DEMANDE D'AUTORISATION ENVIRONNEMENTALE
D'EXPLOITATION DE CARRIERE
au titre des Installations Classées pour la Protection de l'Environnement (ICPE)

MEMOIRE EN REPONSE AUX REMARQUES FORMULEES PAR LA
MISSION REGIONALE D'AUTORITE ENVIRONNEMENTALE (MRAE)
LE 19 SEPTEMBRE 2022

Projet d'ouverture de la Fosse 4
Exploitation d'andalousite de Guerphalès
Commune de Glomel (22)

Février 2023

Figure 1

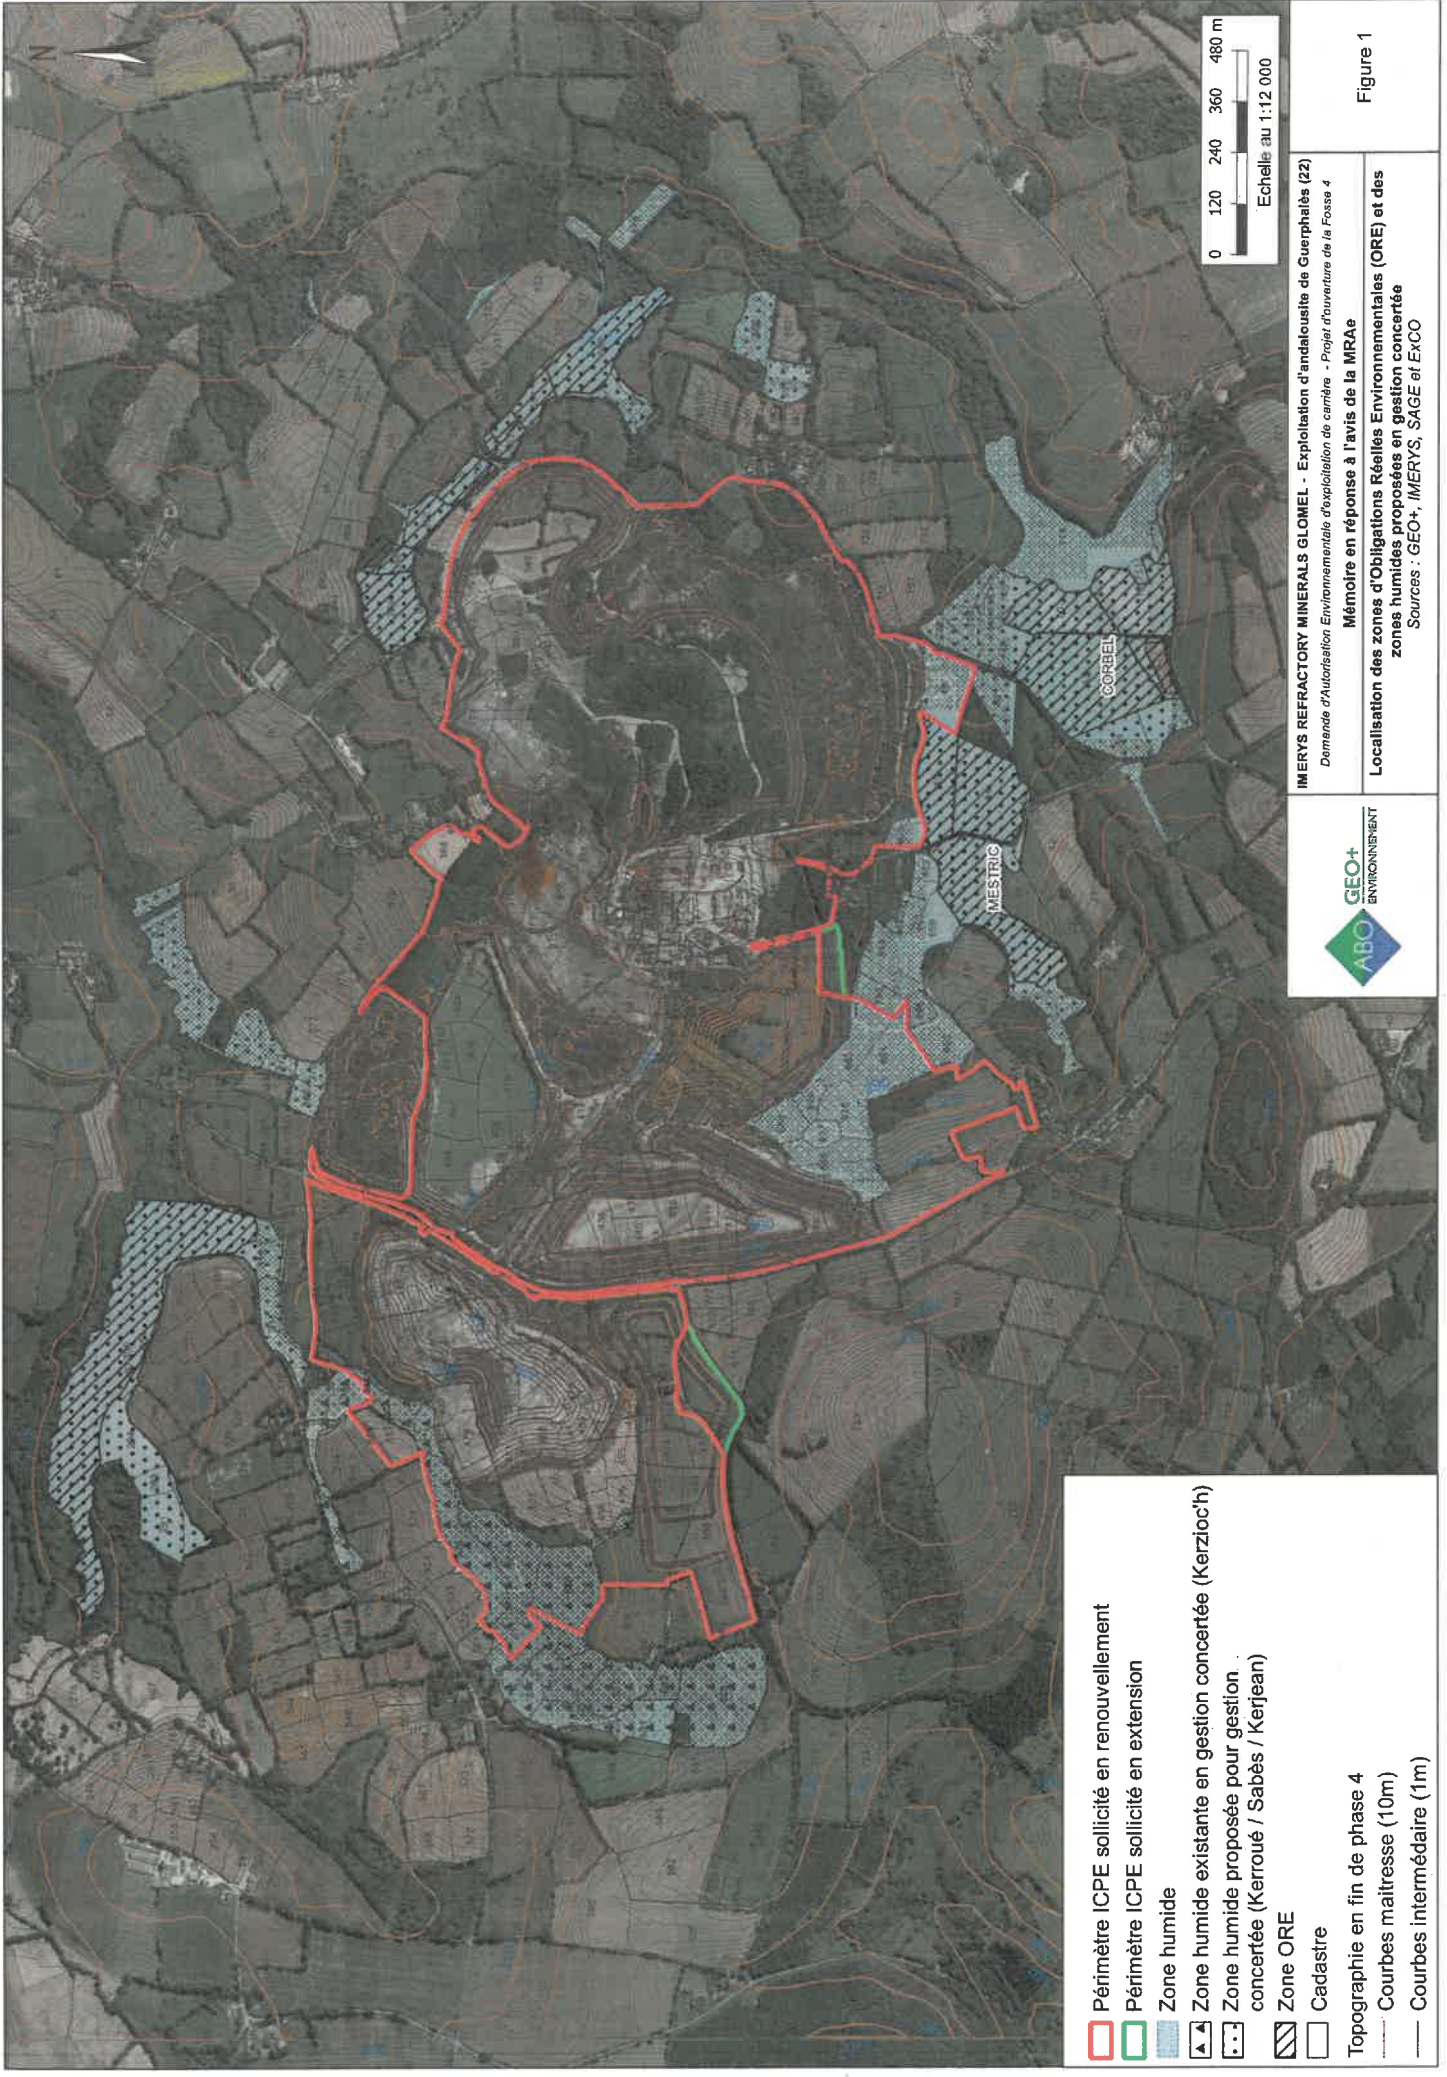
Enfin, IRMG a rencontré l'AMV et les autres acteurs locaux afin de définir et mettre en place les mesures d'accompagnement supplémentaires. Ces mesures ont été présentées à la CCKB le lundi 13 février 2023. Il s'agit notamment :

BIO-A6 : Projet de mise en place de contrats ORE (en partenariat avec l'AMV)

- Dispositifs des ORE (Obligations Réelles Environnementales) créés par la loi de reconquête de la biodiversité, de la nature et des paysages outil juridique assurant une obligation foncière durable de protection de l'environnement ;
- Engagement volontaire d'Imerys de s'engager dans des contrats ORE pour préserver sur le long terme des terrains à forte sensibilité environnementale (en particulier les zones humides) avec acte notarié qui sanctuarise les terrains avec des objectifs environnementaux ;
- Surface totale envisagée d'environ 40 ha sur une durée de 50 ans (ORE établis avec la CCKB et désignant l'AMV comme gestionnaire des actions de restauration) ;
- Démarche novatrice sur le territoire de la CCKB — A la connaissance d'IRMG, il n'y aurait pas d'ORE en place sur le territoire de la communauté de communes.

La carte ci-après présente la localisation des zones d'ORE et des zones humides proposées pour une gestion concertée. Elle est intégrée à l'étude d'impact (Cf. Figure 85, p271).

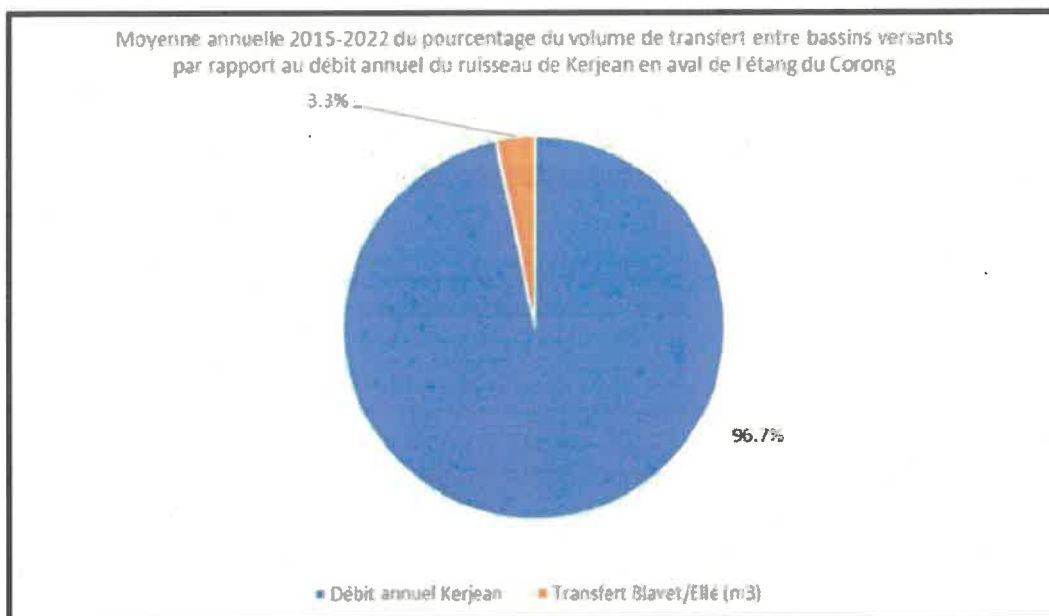
Observation n°1 : « au nord, le cours du Kerzioc'h et celui de Kerjean, récepteur du premier, font partie du périmètre de protection rapprochée de la prise d'eau de l'étang de Mézouët. Ces cours d'eau appartiennent au bassin versant du Blavet. S'ils ne reçoivent pas, aujourd'hui, de rejet superficiel de la carrière, un drainage des eaux profondes depuis l'une des fosses est tout à fait possible »

La poursuite des suivis, par IRMG, du niveau du ruisseau de Kerzioc'h au moyen de l'échelle limnimétrique E10 et de sa nappe d'accompagnement au moyen du réseau de mini-piézomètres de suivi de la zone humide associée à celle-ci, confirme l'absence d'incidence de la Fosse 3 sur le niveau du ruisseau et de sa nappe d'accompagnement. Les variations de niveau sont strictement liées à la saisonnalité et à la pluviométrie et aucune tendance anormale à la baisse décorrélée de la pluviométrie n'est constatée.

L'impact indirect de l'extraction sur la prise d'eau de Mézouët, par un drainage du ruisseau de Kerzioc'h (qui constitue déjà une part minimale des apports à l'étang de Mézouët) est donc nul.
